SI2019-009

**Concernant les références 8DB 355 013-331 (T1699) → 8DB 355 025-331 (T2633) / 8DB 355 025-341 (T2634)**

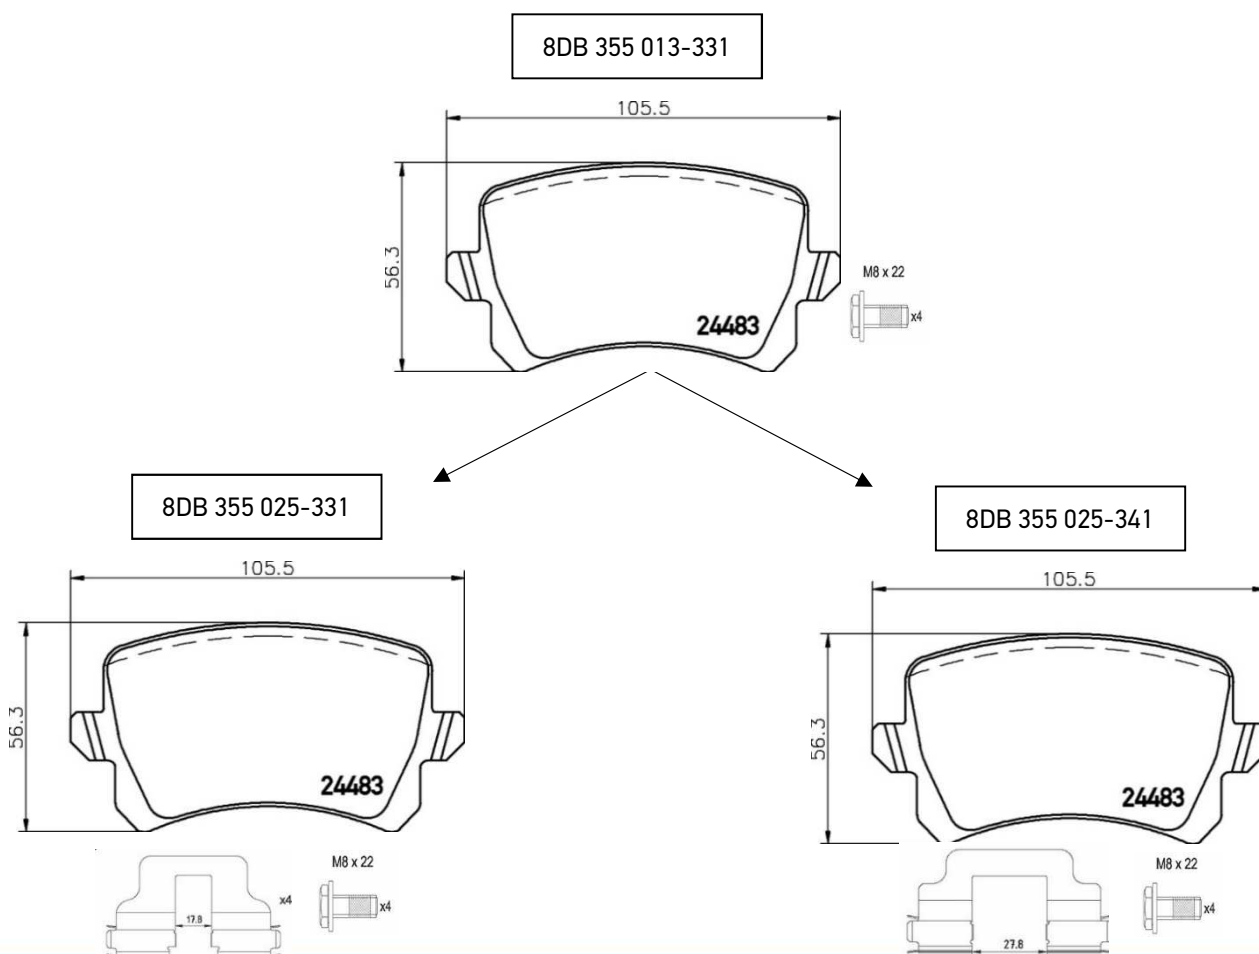
Afin d'optimiser les spécifications du jeu de plaquettes de frein 8DB 355 013-331 et afin de renforcer l'approche équipementier première monte, il a été décidé d'ajouter des kits d'accessoires au jeu de plaquettes.

Selon la spécification du véhicule, deux kits d'accessoires différents sont nécessaires. Afin de répondre à ces exigences, la référence 8DB 355 013-331 a été divisée en deux références différentes, afin que les clients puissent facilement choisir la référence qui correspond à leurs besoins.

La référence 8DB 355 013-331 sera remplacée par les références 8DB 355 025-331 (y compris les cales de glissement avec un jeu de 17,8 mm) et 8DB 355 025-341 (y compris les cales de glissement avec un jeu de 27,8 mm environ). Merci de vous reporter aux illustrations ci-dessous pour la mise en évidence des différences.
